FOLKETINGETS OMBUDSMAND

Vedrørende inspektion af handicaptilgængeligheden på Esbjerg Rådhus

Indholdsfortegnelse

Illustration 1. Parkeringsskilt til rådhusetorvet

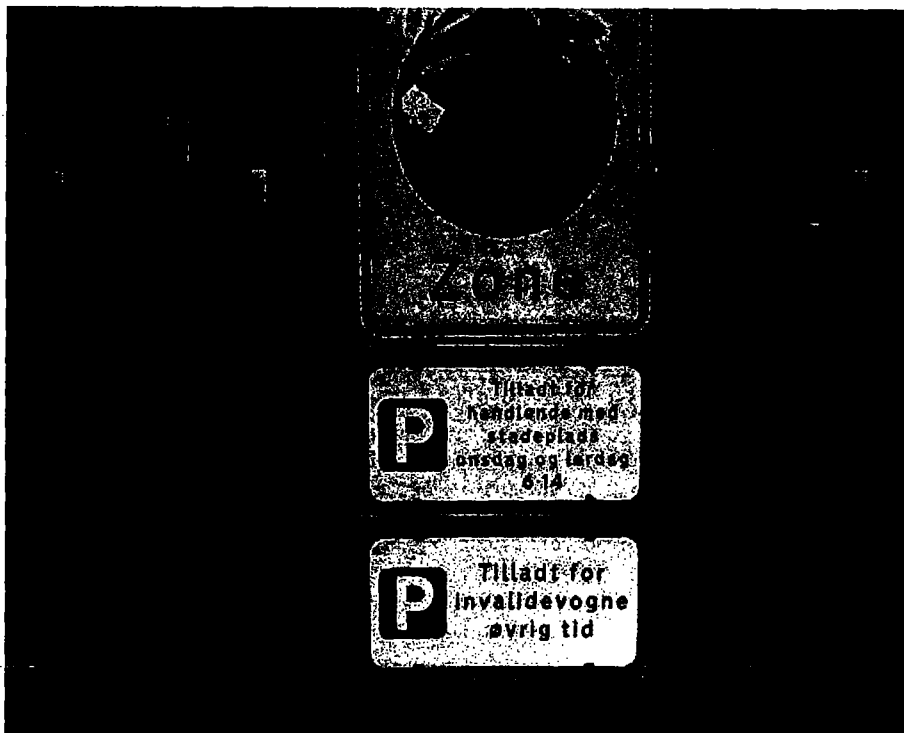
Ved indkørslen til torvet er placeret et parkering forbudt-skilt. Ifølge skiltningen må handlende med studeplads dog parkere på torvet om onsdagen og lørdagen i tidsrummet 6.00 til 14.00. Af et skilt placeret nedenunder fremgår det at invalidevogne må parkere på torvet i den øvrige tid. Skiltningen betyder således bl.a. at handicappede som har ærinde på rådhuset om onsdagen indtil kl. 14.00 ikke har mulighed for at parkere på torvet. Jeg forstod på kommunens repræsentanter at det til trods for skiltningen altid er muligt at parkere på torvet foran rådhuset, og at der er en "kørevej" mellem de handlendes studepladser så invalidebilerne kan komme frem til rådhusets indgang.

Da der ikke er andre handicapparkeringspladser i umiddelbar nærhed af hovedindgangen til rådhuset, bør der være adgang for handicappede til disse p-pladser i hele rådhusets åbningstid. Jeg kunne som ovenfor nævnt forstå at der i realiteten er adgang til parkering – også på torvedagene. Jeg mener imidlertid at det – af hensyn til de borgere der måtte rette sig efter skiltningen – bør fremgå af skiltningen at der er handicapparkeringspladser på torvet i hele rådhusets åbningstid. Jeg beder kommunen overveje en ændring af skiltningen idet jeg også henviser til det der er anført umiddelbart nedenfor om mærkning af egentlige handicapparkeringspladser. Jeg beder kommunen om at orientere mig om udfaldet af denne overvejelse.

Der er ikke afmærket handicapparkeringspladser på torvet så i princippet kan der holde mange invalidebiler. Kommunen bør imidlertid afmærke et antal pladser som passer til behovet, således at handicappede ikke er tvivl om hvor på pladsen de må parkere, og således at andre ikke benytter "pladserne" til at parkere cykler eller andet. Jeg henstiller således at kommunen opmærker et antal parkeringspladser som passer til behovet. Jeg gør i den forbindelse opmærksom på at Dansk Center for Tilgængelighed anbefaler at handicapparkeringspladser placeres tættest muligt ved indgangen, ideelt i højst 30 meters gangafstand. Centret anbefaler endvidere (i overensstemmelse med DS 3038:2001, pkt. 4.1), at handicapparkeringspladser måler mindst 3,5 meter i bredden (og 5 meter i længden). Den normale bredde på en parkeringsplads er 2,5 meter. Gangsti og lignende kan efter centerets anbefalinger indgå som det ekstra areal, hvis dette er plant og i samme niveau som parkeringsarealet. Til kassevogne anbefales 4,5 meter i bredden og 8 meter i længden.

Illustration 2. Udvendig rampe set fra oven

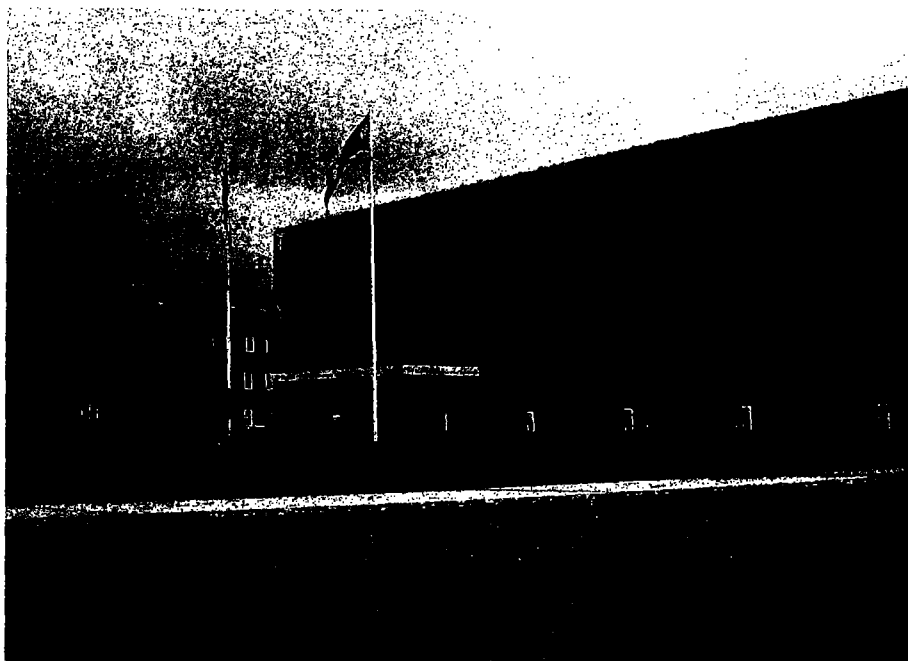
Rampen stiger 6,7 %. Jeg fik under inspektionen oplyst at der ligger et varmelegeme under rampen således at den er fri for sne og is om vinteren.

Bygningsreglement 1995, pkt. 4.2.2, stk. 4, er sålydende: "Stk. 4. Ramper må ikke udføres med større hældning end 1:20 (50 mm. niveauforskel pr. meter) [svarende til 5%, min tilføjelse]." Dansk Standard DS 3028:2001 – Tilgængelighed for alle stiller krav om et maksimalt tværfald på 1:40 (25 mm niveauforskel pr. meter) for udvendige ramper.

Under hensyn til den beskedne overskridelse af reglerne om hældningsgrad, og idet jeg i øvrigt har noteret mig det oplyste om varmelegemet, foretager jeg mig ikke videre i anledning af rampens hældningsgrad udover at bemærke at jeg går ud fra at kommunen er

Illustration 4. Dør til afdelingen for sociale ydelser

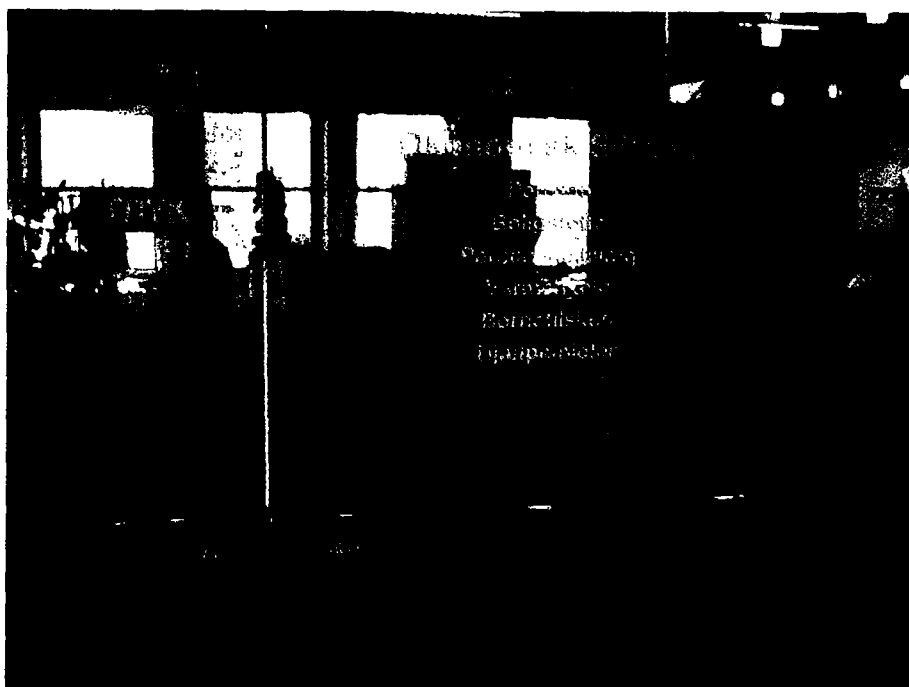
Direkte på glasset i døren er med hvid skrift skrevet hvilke forskellige sociale ydelser kontoret retter sig mod.

Den hvide skrift direkte på glasset ind til kontoret for de sociale ydelser er ikke hensigtsmæssig da den kan være svær at se for svagsynede. Jeg går ud fra at Esbjerg Kommune vil overveje at gøre skiltningen mere synlig. Jeg beder om underretning om hvad kommunens overvejelser giver anledning til.

Illustration 8. Skranke i afdelingen for sociale ydelser

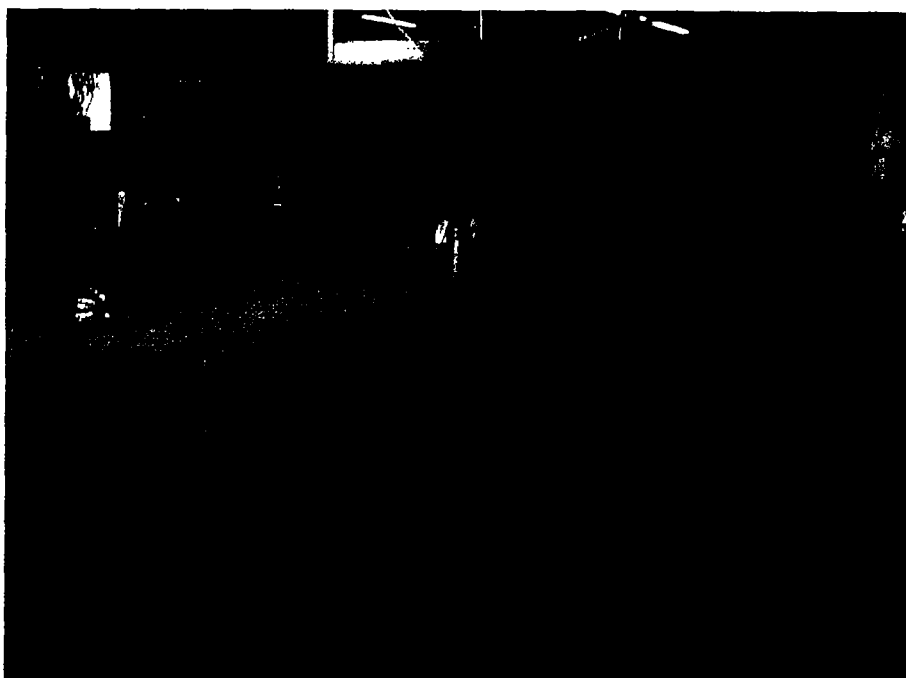
Umiddelbart indenfor glasdørene befinder sig en skranke hvor borgerne kan henvende sig. Denne skranke er ca. 110 cm. høj.

Højden på skranken er uhensigtsmæssig for kørestolsbrugere og lave personer. Jeg henstiller at kommunen sænker højden på skranken – eventuel kun en del heraf – således at det vil blive muligt for kørestolsbrugere at fremvise papirer, udfylde papirer og i øvrigt kommunikere over skranken på en mere hensigtsmæssig og værdig måde. Jeg beder kommunen underrette mig om hvad der sker i sagen.

Illustration 9. Betjeningspanel i elevator

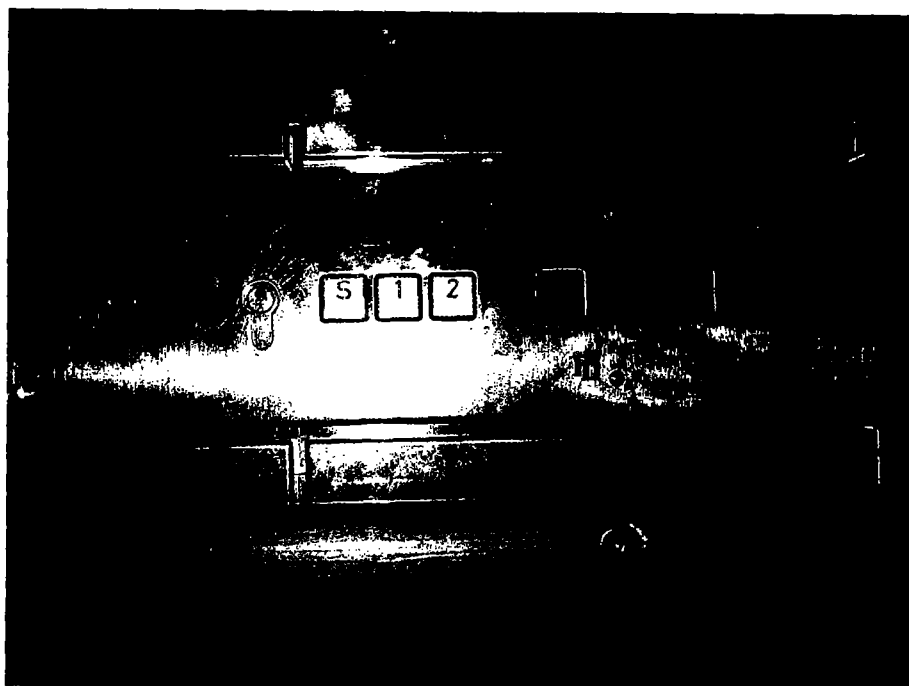
Betjeningspanelet i elevatoren er vandret og er udformet i messing svarende til elevatorens øvrige indvendige beklædning. Panelet er placeret midt på højre langside ca. 110 cm fra gulvet (lige over gribelisten). Panelet er forsynet med en lysindikator som angiver på hvilken etage elevatoren befinder sig.

Knapperne er ophøjede og er forsynet med både taktil skrift og punktskrift.

Elevatoren giver mig ikke anledning til bemærkninger.

Illustration 11. Jernramme på handikaptoilet

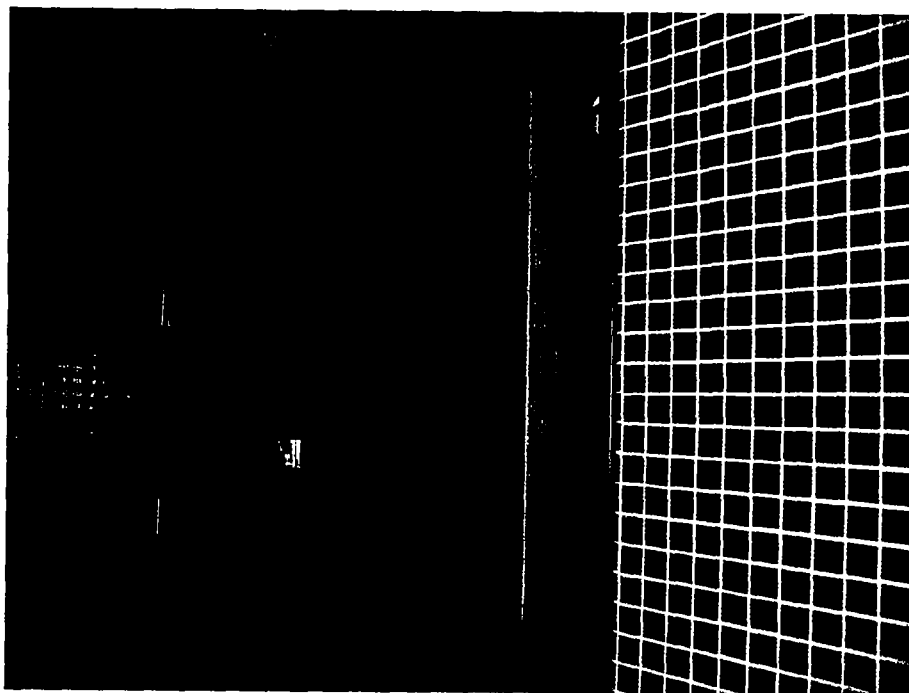
Døren ind til handicaptoiletet er placeret i højre side ved indgangen til samtaleværelset. Adgangen til toilettet sker via en 74 cm bred dør ind til et mindre forrum hvori der bl.a. er placeret en håndvask. Døren ind til dette forrum åbnes indad og kan låses. Forrummet og selve toiletrummet ligger i en vinkel i forhold til hinanden og er adskilt af en jernramme isat trævæg og en almindelig dør med en bredde på 86 cm.

Handicaptoliet er vanskeligt at manøvrere rundt i. Jeg beder kommunen overveje at gøre rummet mere manøvreegnet – eventuelt ved at fjerne skillevæggen mellem forrum og toiletrum. Jeg beder endvidere kommunen om at overveje at ændre døren som fører fra samtalerummet ind til handicaptolietets forrum, således at den åbnes udad i stedet for indad. Endelig beder jeg kommunen overveje at opsætte et skilt i rådhushallen om at man ved ønske om at benytte handicaptoliet kan henvende sig til rådhusbetjenten. Denne skiltning kan eventuelt være midlertidig indtil det i afsnit 3 nævnte nye handicap-toilet i stuen er etableret med tilhørende skiltning.
